Statens vegvesen

Vår referanse:
2011/103119-010

Løyve til å nytte avkøyrsla frå offentleg veg.

Med heimel i veglova §§ 40-43 godkjenner vi avkøyrsla frå fv 247 hp 1 ved km 1,260 til eigedomen gnr. 12 bnr. 9 i Meland kommune. Følgjande vilkår gjeld for godkjenninga:

Avkjørste på Tveit, Meland kommune
Fv 247 hp 1 km 1,270 - gnr. 12 bnr. 9
Saksnr.: 2011/103119-010
01.09.2014
Målestokk 1:1000
Statens vegvesen

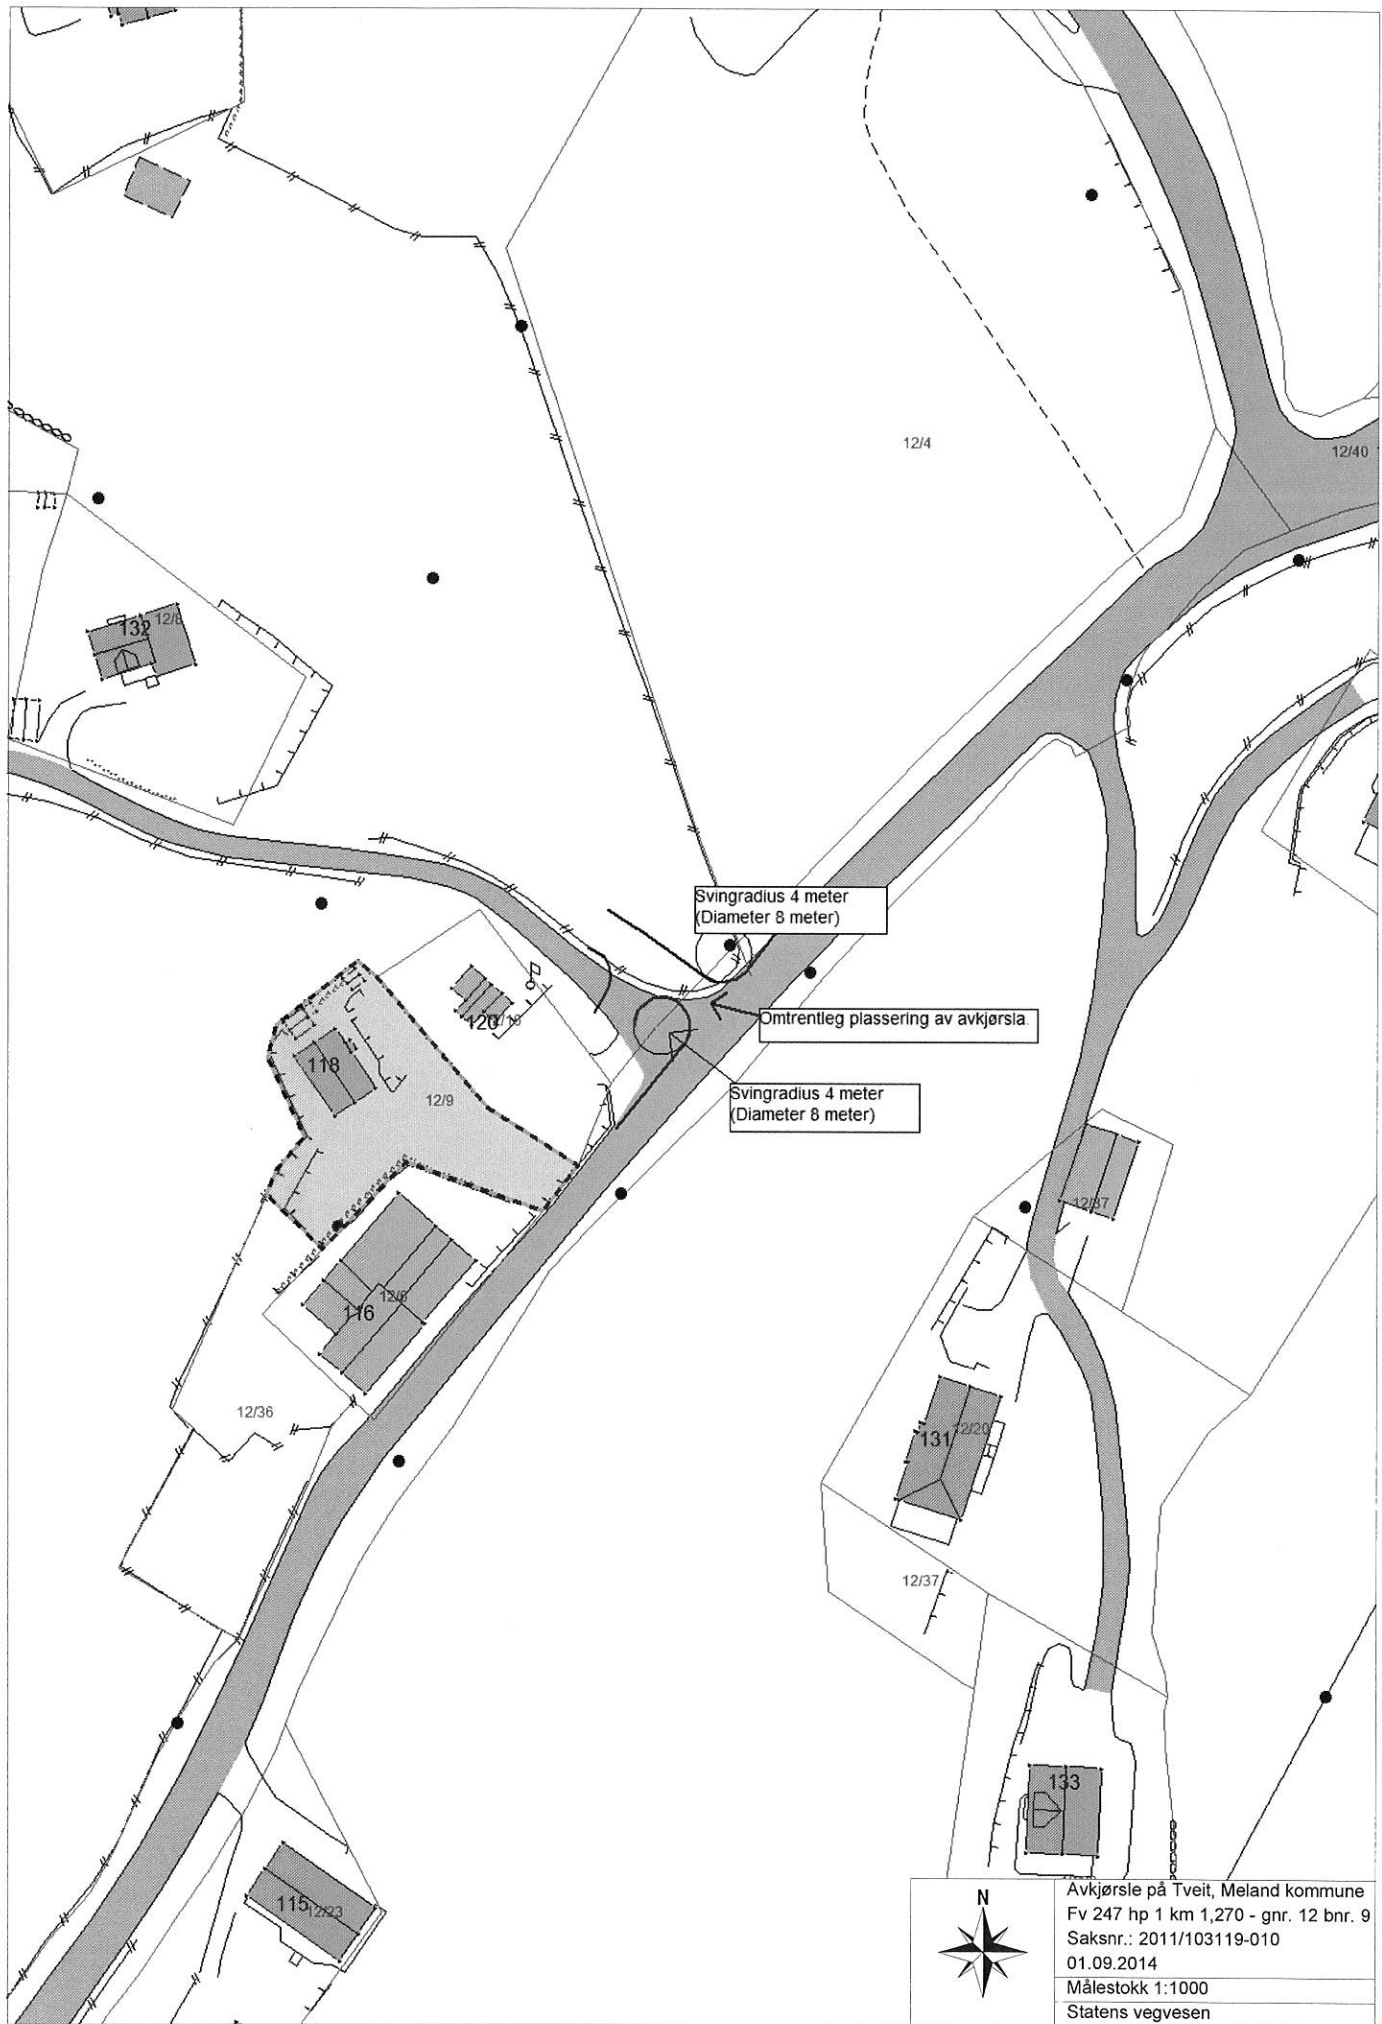
I samband med handsaminga av denne saka har Statens vegvesen blitt merksam på at det er ulemper knytt til løysinga med å markere svingradius i avkøyrsla med store steinar. Vi vil derfor gjere merksam på at i samband med ein eventuell søknad om ytterlegare utvida bruk av avkøyrsla her må det påreknast at det vil bli stilt krav om at svingradius skal markerast med kantstein eller betongkant.
